INFO MÄRZ 2022

- Rabattanpassung
- Neue Abdeckungskunststoffe für Schlupftür mit niedriger Schwelle

Neue Abdeckungskunststoffe für Schlupftür mit niedriger Schwelle

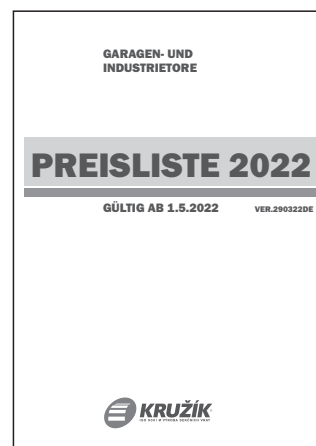
Wir möchten Sie darüber informieren, dass wir neue Abdeckungen für das Schwellenprofil integrierter niederschwelliger Schlupftür entwickelt haben. Diese Abdeckungen decken die Frästeile des niederschwelligen Aluminiumprofils ab, was deutlich schöner im Design ist.

Diese Abdeckungen werden immer in schwarz ausgeliefert. Das Fräsen der äußersten Teile des Profils wurde ebenfalls erhöht. Dies kann beispielsweise bei einer zusätzlichen Dämmung der Öffnung hilfreich sein.

Früher musste das Profil vor Ort geändert werden, jetzt ist das Frästeil auf jeder Seite des Profils 15 mm breiter.
